**Réponses du Transporteur
à la demande de renseignements numéro 1
de la Régie de l'énergie
(« Régie »)**

1 **DEMANDE DE RENSEIGNEMENTS N° 1 DE LA RÉGIE DE L'ÉNERGIE (LA RÉGIE) À**
2 **HYDRO-QUÉBEC DANS SES ACTIVITÉS DE TRANSPORT, RELATIVE AU REMPLACEMENT DES**
3 **TRANSFORMATEURS DE PUISSANCE AU POSTE DE RADISSON**

Figure R1.1
Localisation du poste de Radisson sur le réseau de transport

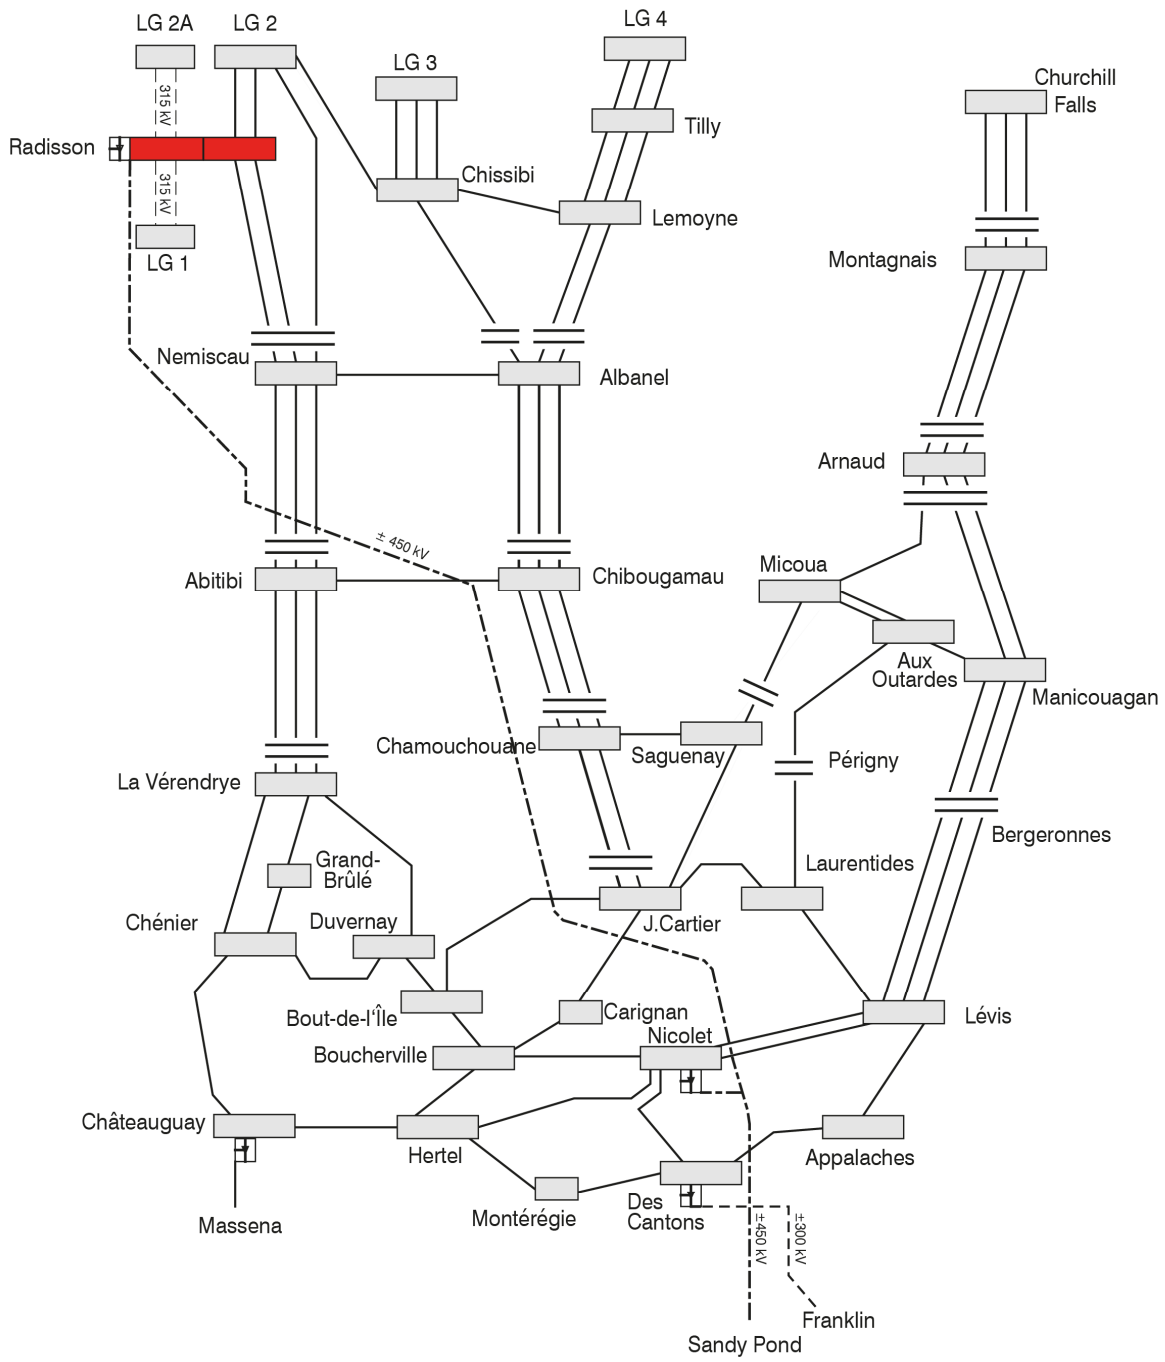
16 (ii) La figure 1 présente la localisation du poste de Radisson sur le réseau de
17 transport. Elle présente principalement les éléments de transport à 735 kV qui
18 composent le réseau, de même que certains équipements à ± 450 kV et à ± 300 kV.
19 Cependant, en ce qui concerne le poste de Radisson, objet du présent dossier,
20 seules les lignes permettant d'intégrer la production de la centrale LG-2 y sont
21 montrées.

23 **1.1** Veuillez apporter les ajustements appropriés à la figure 1 de manière à
24 concilier l'information de la référence (i).

26 **Le Transporteur a apporté les ajustements appropriés à la figure 1 présentée à**
27 **la page suivante. Elle illustre maintenant les quatre circuits à 315 kV qui**
28 **raccordent la production des centrales La Grande-2-A et La Grande-1 au poste**
29 **de Radisson.**
